Mission régionale d'autorité environnementale

**Avis délibéré sur le projet
de création de zone d'aménagement concertée (ZAC) Sully
à La Roche-sur-Yon (85)**

N°PDL-2024-7967

Plan de destination des constructions au sein des divers lots de la ZAC Sully – Source étude d'impact

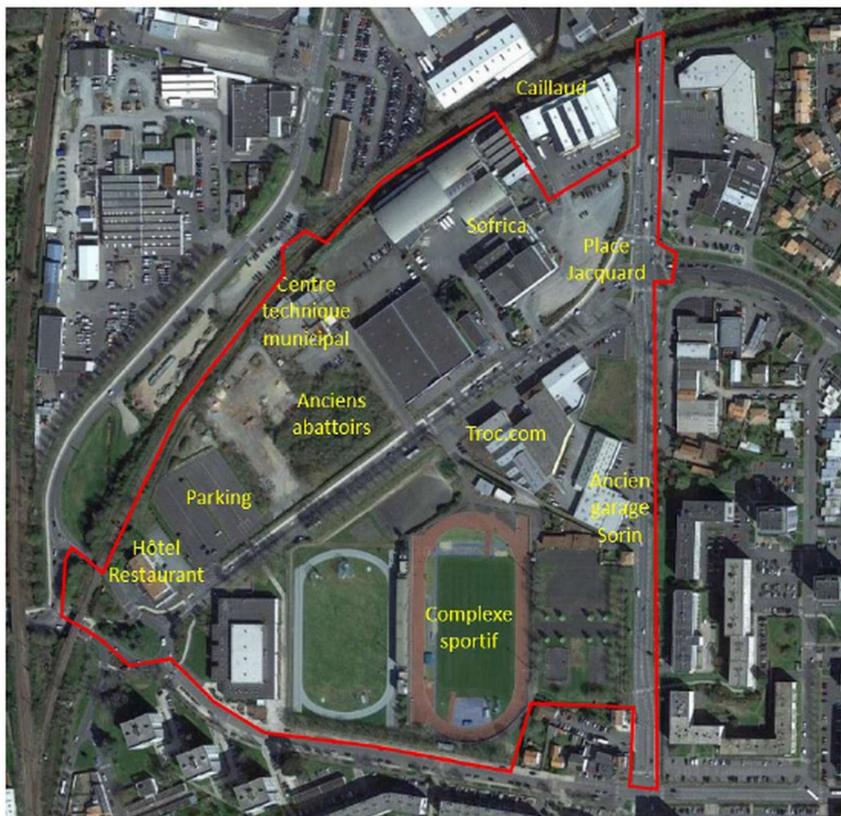
Excepté pour l'immeuble R+11 identifié comme marqueur de l'entrée de ville, l'information relative à la hauteur des 11 autres bâtiments (R+5 à R+7) de la ZAC intervient tardivement dans la lecture du dossier à la partie consacrée aux incidences. Pour une meilleure compréhension les plans de composition permettant de décrire le projet gagneraient à faire figurer le nombre de niveaux des différentes constructions envisagées.

La MRAe relève que les plans de composition du projet font figurer des immeubles nouveaux sur des secteurs occupés par des constructions sans que les caractéristiques des bâtiments à démolir ne soient indiquées, alors

que ces opérations de déconstruction ou démolition sont une composante du projet. La MRAe relève par ailleurs une certaine ambiguïté quant au sort réservé à certains bâtiments.

- **de compléter le plan de composition du projet par une information relative au nombre de niveaux prévus pour les nouveaux immeubles ;**
- **de préciser la localisation, la nature et l'ampleur des constructions appelées à être démolies ;**
- **de clarifier l'information relative au phasage de l'aménagement de la ZAC.**

Vue aérienne du site d'étude dans son occupation existante

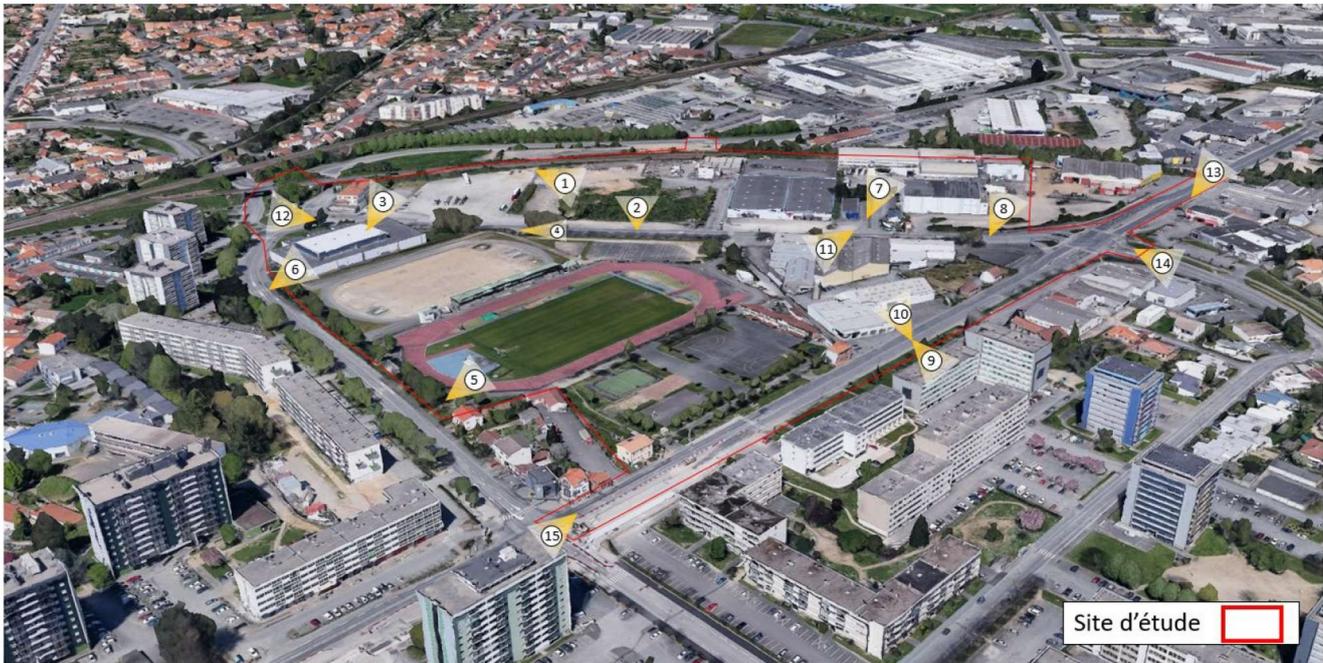
À partir de vues aériennes, le dossier présente l'évolution de l'occupation du sol de 1979 à aujourd'hui. On note une inversion de légende entre la figure 65 et la figure 66, la plus récente prise en 2020 devant correspondre à la vue laissant apparaître le développement du boisement à la suite de la démolition des anciens abattoirs.
